„Zvýšení propustnosti křižovatek v Ostravě“

VYSVĚTLENÍ ZADÁVACÍ DOKUMENTACE III.

dle ust. § 98 a § 99 ZZVZ

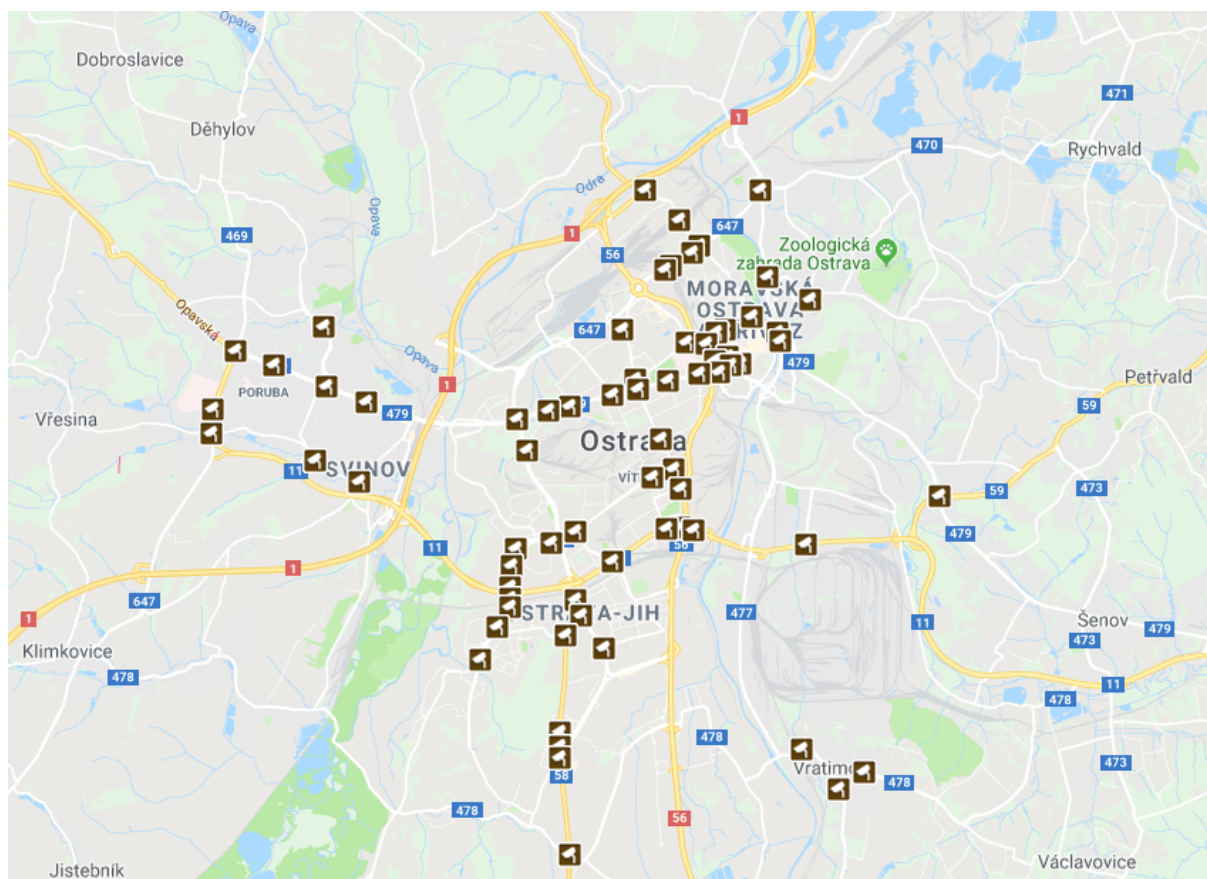
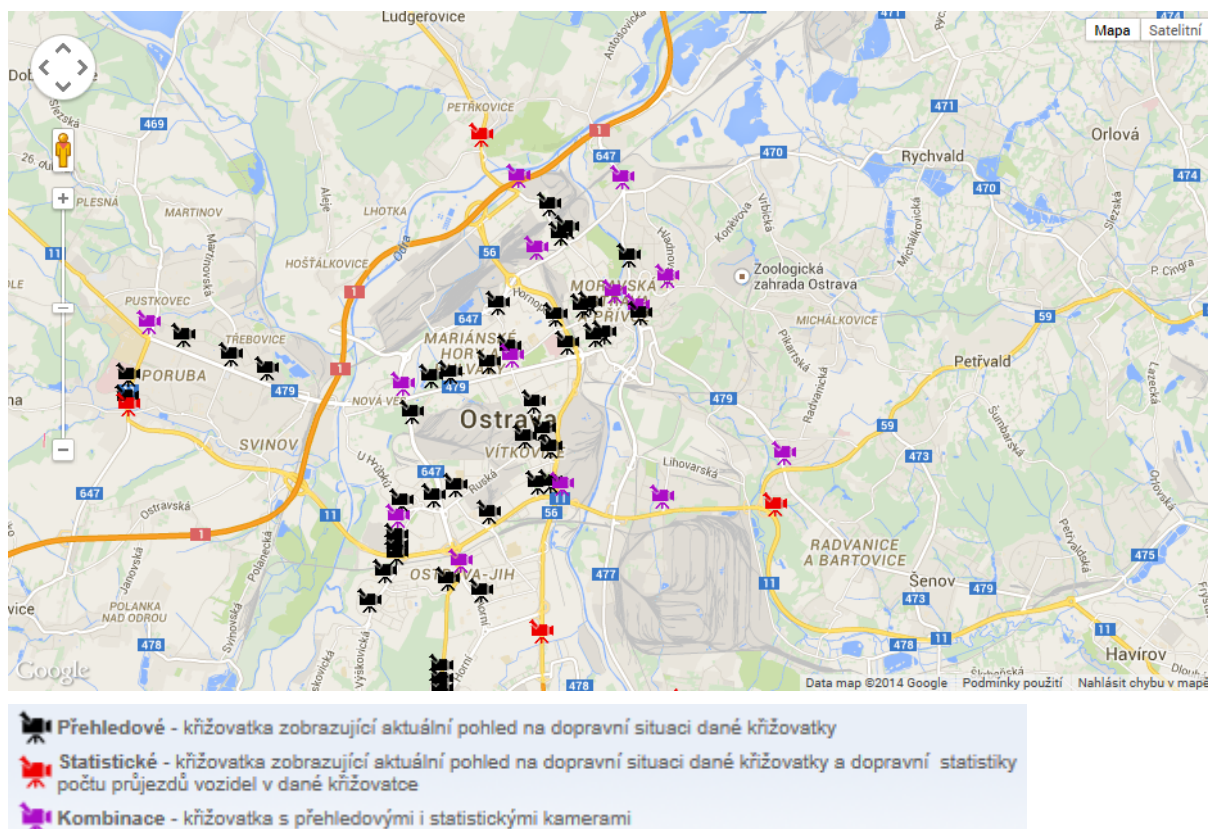
1. V příloze zadávací dokumentace pod názvem „*Popis požadavků na systém pro dopravní centrum*“ je v kapitole 1. „*Subsystém dispečerský dohled*“ v bodě 1.6 požadována vizualizace stavů telematických zařízení (detektorů dopravy, dohledových kamer, meteostanice, SSZ, parkování, detekce podjezdových výšek, apod.) a v kap. 9 „*Integrace (začlenění) telematických zařízení do DC Ostrava*“ je dále požadována integrace těchto zařízení do systému DC.

Žádáme o upřesnění rozsahu integrace těchto zařízení a doplnění níže uvedených požadavků:

seznam všech zařízení, která se mají integrovat; typ zařízení;

lokalizace jednotlivých zařízení (GPS souřadnice);

popis způsobu komunikace pro získávání dat z jednotlivých zařízení;

detailní popis jednotlivých komunikačních protokolů pro jednotlivá zařízení.

Kamerový dohledový systém

Je provozován celkem na 65 křižovatkách:

Uživatelská monitorovací pracoviště jsou umístěna v těchto lokalitách:

K prohlížení uživatelům MDKS slouží program Security Desk, momentálně verze 5.6, tento software vyvinula společnost Genetec Inc. Security Desk je unifikované bezpečnostní

Budování a provozování kamerových systémů zajišťuje společnost OVANET a.s.
